46F-02-015

協力工場 不良品連絡書

70 5859 999 22X XXX S (5859-36リセカナク) 5859-36 PARTS REC POWER PIN (H=0.9) 金型番号 P6198 ロットNo 15.02.04.1.U.073~080 連絡受理日 2015/02/24 11:18:03

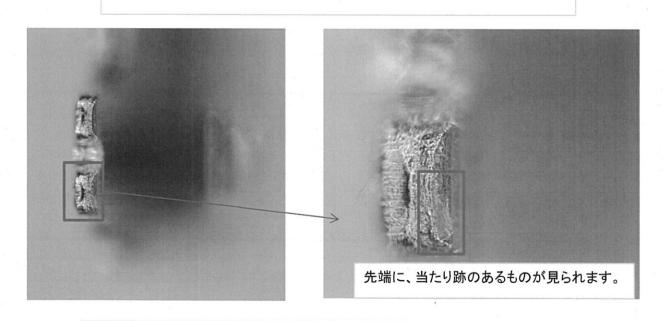
変形は左側の曲げ形状が、全体的に僅かに左側に傾いています。変形端子の変形方向は同一、左側形状が左に倒れています。

プレス工程では画像装置にて、写真の状態で形状寸法確認しているため、プレス工程以降の発生になります。

- ①変形が僅かであり、全て左側の形状に発生。
- ②先端に当たり跡が見られる。
- ③送り時の変形の場合、左側の形状だけでなく、右側の形状にも同じ方向の変形が出る事が予想されるが、右側には変形が見られない。
- ④これらより、金めっき加工のスパジャーに挿入時に、端子左先端がスパジャーに接触して傾きが出ている等、御社工程での発生が推測されます。

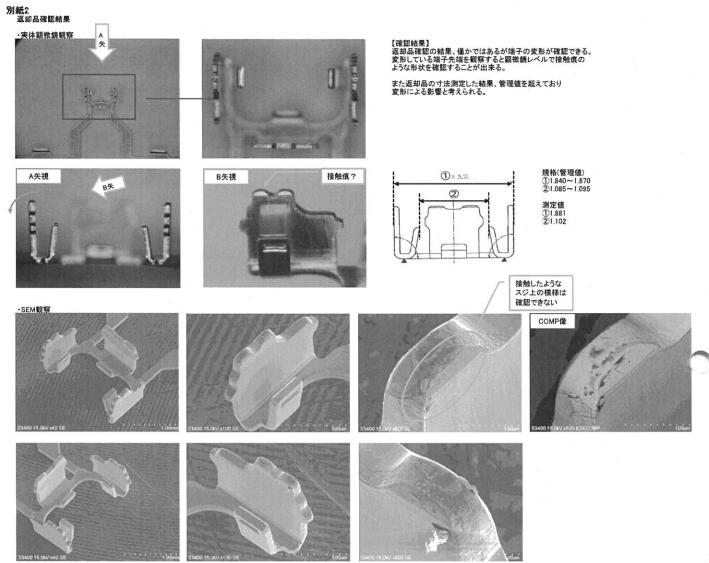
【確認結果】 顕教練の観察で接触痕と思われた部分をSEMにて確認したところ、表面(Auめっき上)に接触痕もしくはスジ状模様を確認することは出来なかった。 現時点で素材、Niめっき上の接触痕については確認できていないので、今後継続して確認を実施していく。
